改善箇所説明図

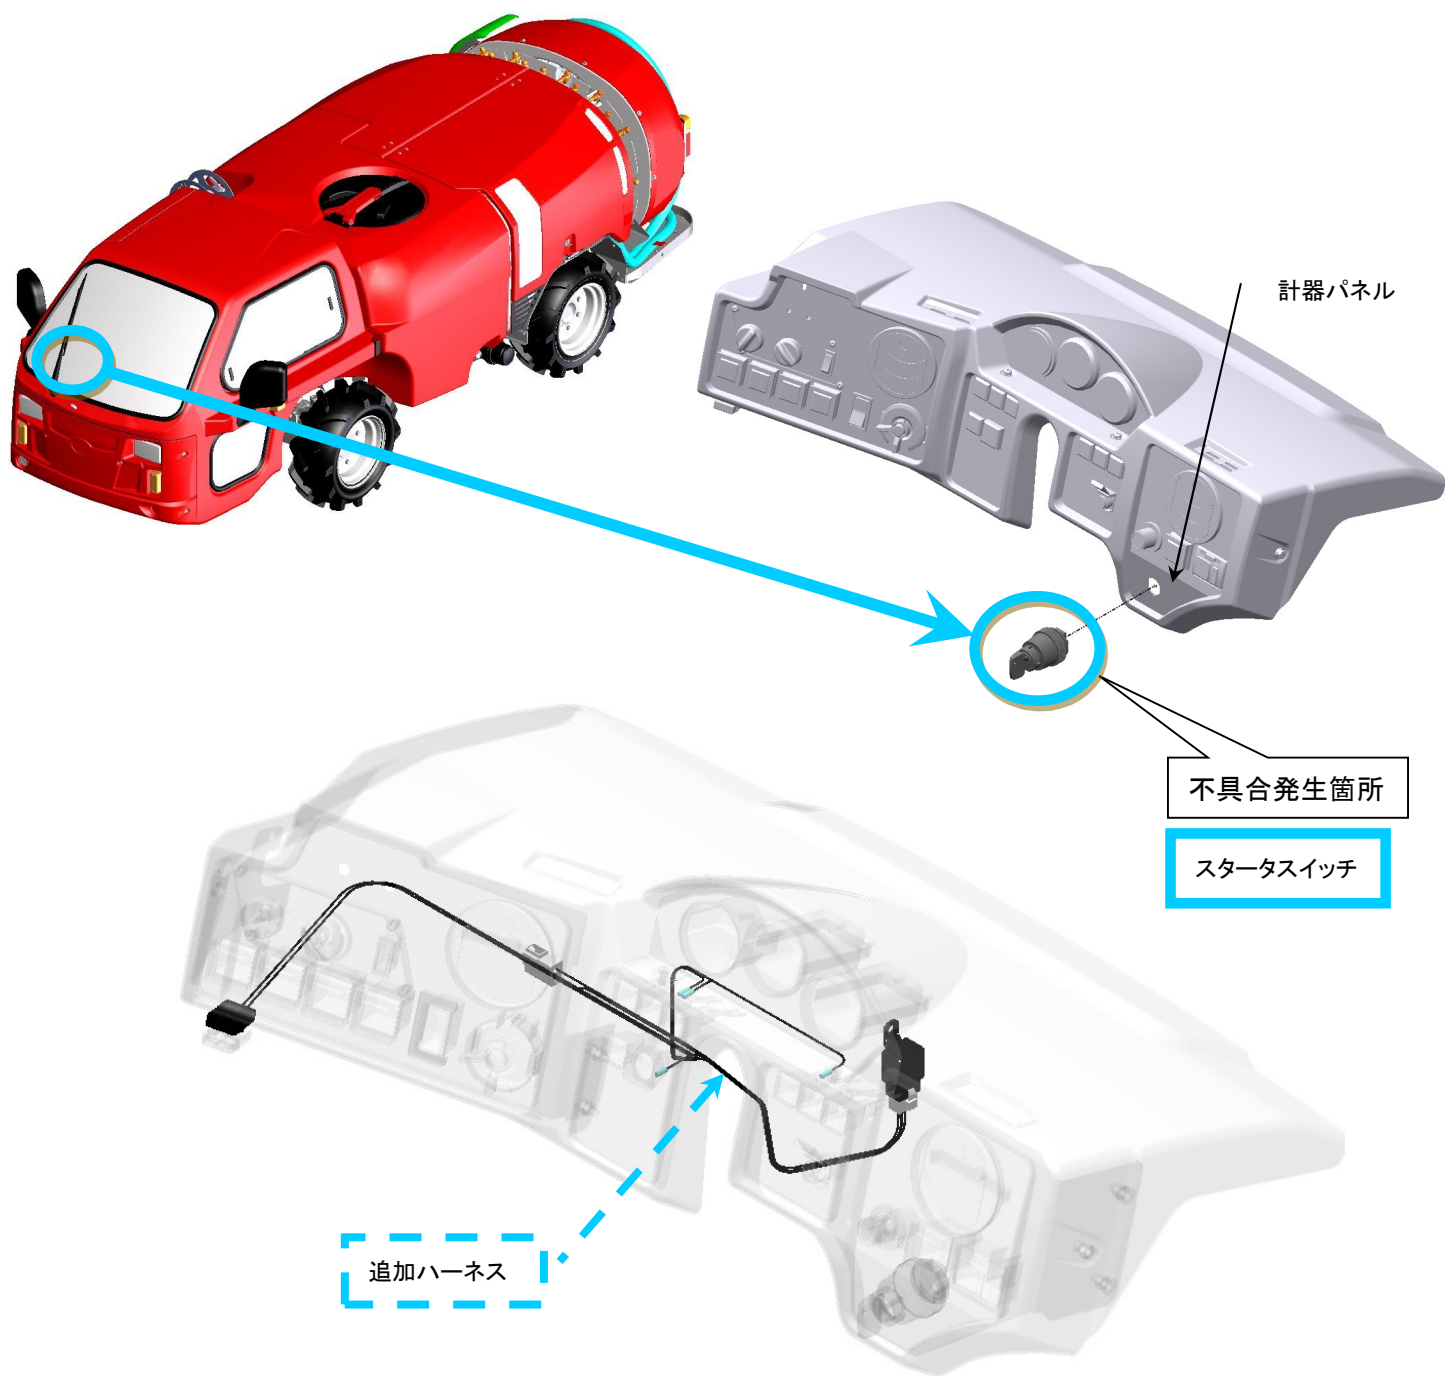
農業用薬剤散布車の回路設計が不適切なため、スタータスイッチに過電流が流れることがある。そのため、スタータスイッチ内部の樹脂が溶けて、接点の接触不良が生じ、最悪の場合、エンジンが停止、再始動できなくなるおそれがある。

全車両、スタータスイッチを新品に交換するとともに、対策品のハーネスを追加して電気回路を変更する。

注: は交換部品を示し、 は追加部品を示す。
